con la presente si inviano le Osservazioni contro il Progetto di un impianto eolico codice procedura ID\_VIP/ID\_MATTIM: 1269 denominato

**ID: Codice procedura (ID\_VIP/ID\_MATTM): 12691**

**“Progetto di un impianto eolico denominato "Pitigliano" ubicato nei comuni di Pitigliano (GR) e Sorano (GR) costituito da 20 (venti) aerogeneratori di potenza nominale 7,0 MW per un totale di 140,0 MW con relative opere connesse ed infrastrutture indispensabili”**

## TESTO DELLE OSSERVAZIONI

**Immagine 1. Vincoli ex art. 136 del CBC dal PIT della Regione Toscana e zona approssimativa dove è progettato l'impianto industriale.**

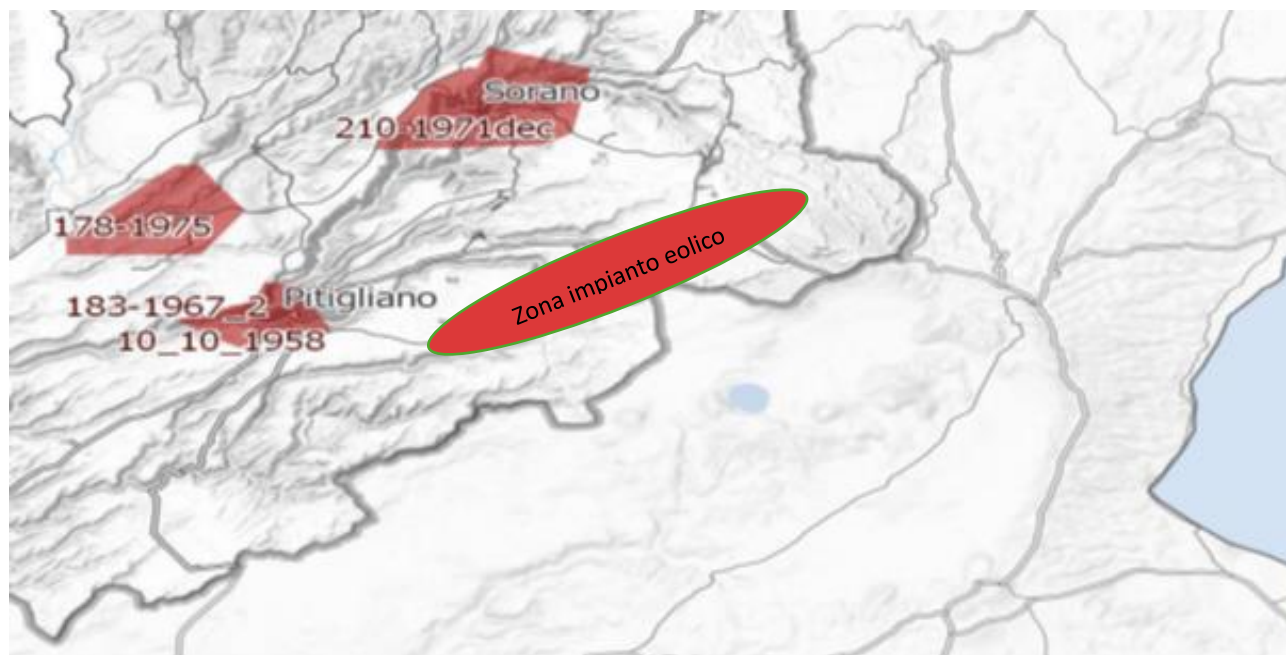
Al contrario si evidenzia che l'impianto eolico industriale citato non solo ricadrebbe con tutti e 20 gli aerogeneratori all'interno delle fasce di rispetto di 3 km di due vincoli paesaggistici di notevole interesse pubblico esistenti nella Regione Lazio e con una parte di essi nel vincolo paesaggistico del Centro abitato di Sorano ( GR) quindi in aree non idonee all'installazione di impianti di energia rinnovabile. Addirittura, alcuni aerogeneratori sarebbero ubicati a poche centinaia di metri dai perimetri dei due vincoli paesaggistici laziali ex art 136 del CBC.

un'ulteriore incompatibilità con la tutela del Paesaggio.

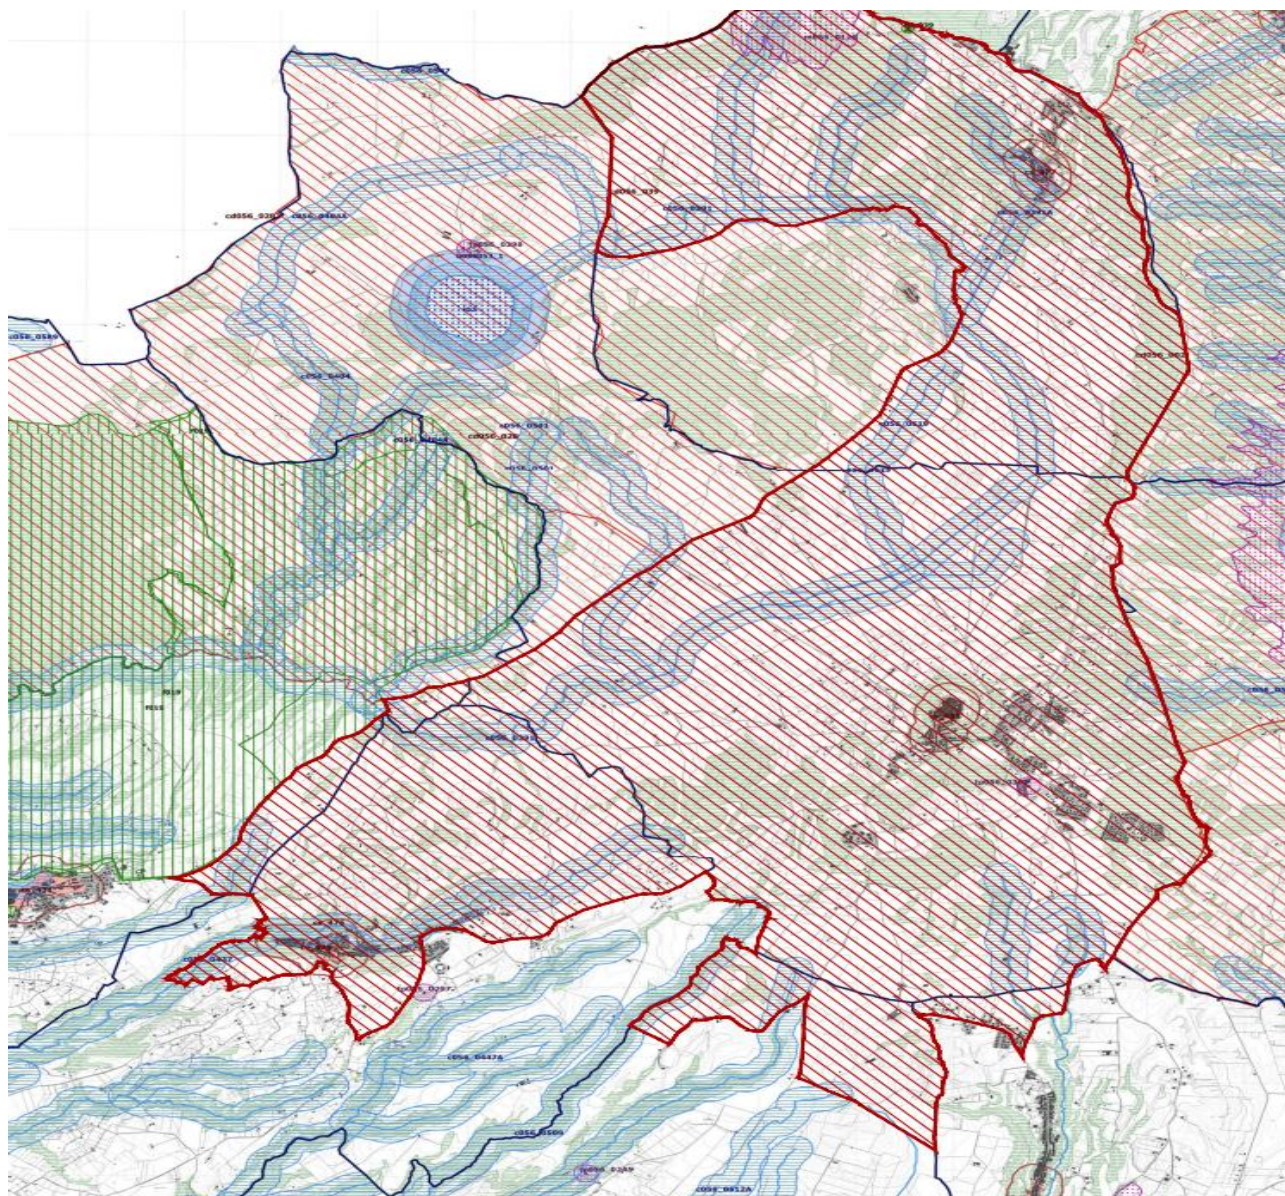
Come è illustrato nell'immagine si ribadisce che l'impianto industriale "Pitigliano" ricade completamente all'interno delle fasce di rispetto dei due vincoli di notevole

interesse pubblico e lambisce quelle di un terzo vincolo e quindi come affermato dal Consiglio di Stato nelle sentenze citate, l'impianto è insediato in area non idonea ai sensi dell'art. 20 comma 8 lettera c quater del D.Lgs. n. 199/2021 e ss.mm.ii al contrario di quanto sostiene la proponente.

**Immagine 3. Cumulo di una parte di impianti eolici, fotovoltaici e geotermici industriali in progettazione ed esistenti intorno all’eolico industriale “Pitigliano”.**

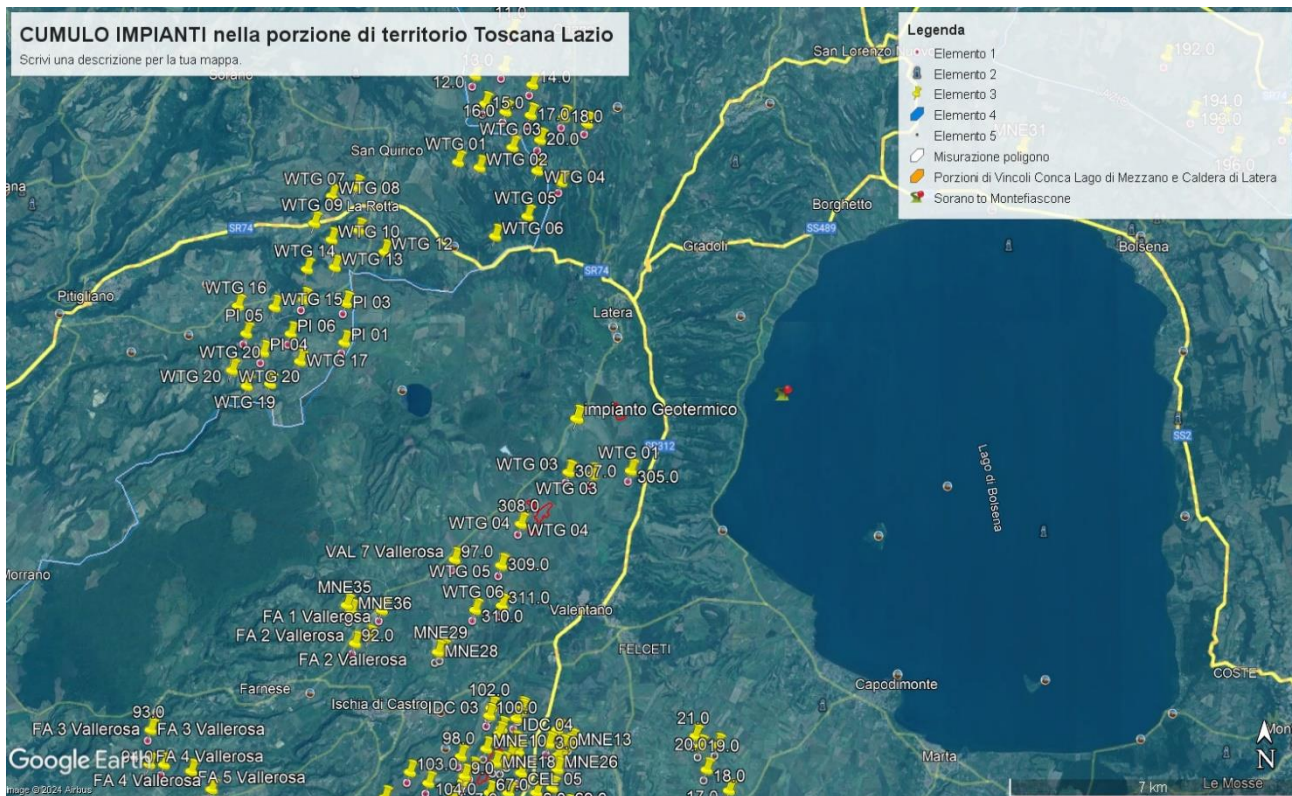
Beni Culturali “*Ambito paesaggistico, geologico e geomorfologico dell’orlo della caldera di Latera ...*” Non vengono nemmeno citati gli impianti eolici in progetto al MASE, il “Rempillo” (6 aerogeneratori) e un altro in verifica amministrativa di 14 aerogeneratori e 72, 6 MW. Ad oggi nei territori di Pitigliano, Sorano e in quello limitrofo potenzialmente potrebbero essere insediati 40 aerogeneratori alti 200 metri e larghi 170. Ma la proponente non cita neanche altri impianti che creerebbero il cumulo e quindi maggiore impatto. Infatti, sul territorio della “Città del Tufo” (Sorano e Pitigliano) impatterebbero anche l’impianto eolico “Montarzo” di Onano con 13 aerogeneratori con le dimensioni ricordate, l’altro eolico industriale nel territorio di Valentano con sette aerogeneratori (stesse dimensioni), gli impianti di Farnese con un minieolico di 3 Torri alte 60 metri già installate in località Poggio del Crognolo e l’impianto eolico industriale “Vallerosa” (7 aerogeneratori alti 200 metri e larghi 158 metri) in procedura VIA presso la Regione Lazio. Inoltre, altri impianti del minieolico già presenti a Valentano, Cellere e Piansano e due progetti eolici industriali con le stesse dimensioni (200 m x 170 m) nel Comune di Ischia di Castro. La valutazione del cumulo non prende neanche in considerazione gli impianti industriali di fotovoltaico e agrivoltaico in progetto a Farnese, Valentano, Ischia di Castro, Cellere. L’impianto geotermico in procedura Via al MASE, progettato nella Caldera di Latera. Quindi è stata effettuata una valutazione del potenziale impatto cumulativo non veritiera a dispetto di quanto affermato dalla proponente che sostiene di aver preso in considerazione uno spazio di 10 km intorno al suo impianto per gli impatti che si creerebbero.

Nella Parte IV delle Linee guida citate al punto 16.1, nello stabilire i requisiti per la valutazione positiva dei progetti nel procedimento di VIA si parla di individuazione delle aree idonee per l’insediamento degli impianti tenendo conto di aree degradate da attività antropiche pregresse o in atto (brownfield) tra cui siti industriali, cave, discariche, siti contaminati. Stessa raccomandazione viene ribadita anche nell’art.20 del D.Lgs n. 199/2021. Ma appare inascoltata dalla proponente. Infatti, insiste molto nel dire che il suo impianto industriale è compatibile con il territorio nonostante le numerose incompatibilità paesaggistiche, culturali, economiche e naturalistiche che esso incontra.

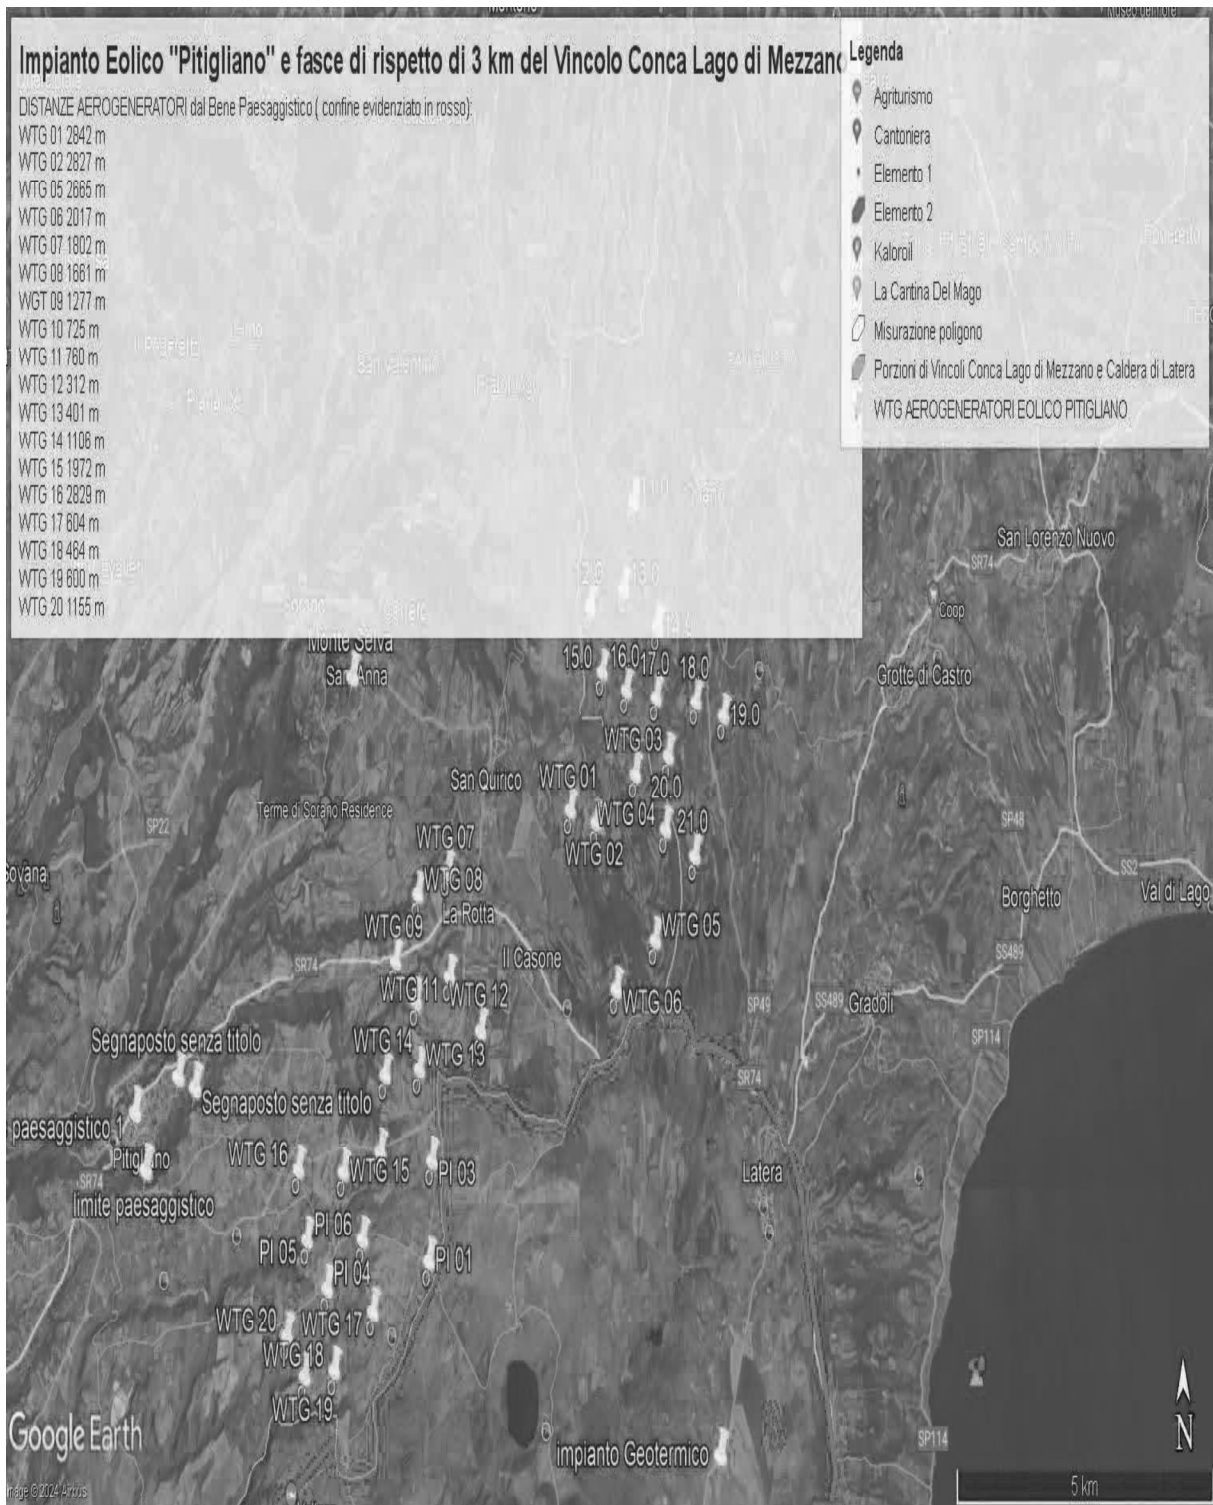
ma nelle sue immediate vicinanze ( a soli 100 metri i primi due aerogeneratori) oltre ad impattare sul territorio e sulle economie di cinque Comuni del Lazio (Farnese, Onano, Latera, Valentano, Grotte di Castro e Gradoli ) si trova nelle fasce di rispetto dei Beni di notevole interesse pubblico come si è evidenziate nelle Osservazioni precedenti e crea degli impatti negativi anche sui beni naturalistici come verrà dettagliato nell'Osservazione relativa alla Vinca. Inoltre, andrebbe a sommarsi al già enorme cumulo di impianti eolici e fotovoltaici e geotermici che creano una elevata criticità ambientale nella provincia di Viterbo e interferiscono anche con il territorio toscano come si può vedere dalle varie immagini dell'Allegato n. 1.
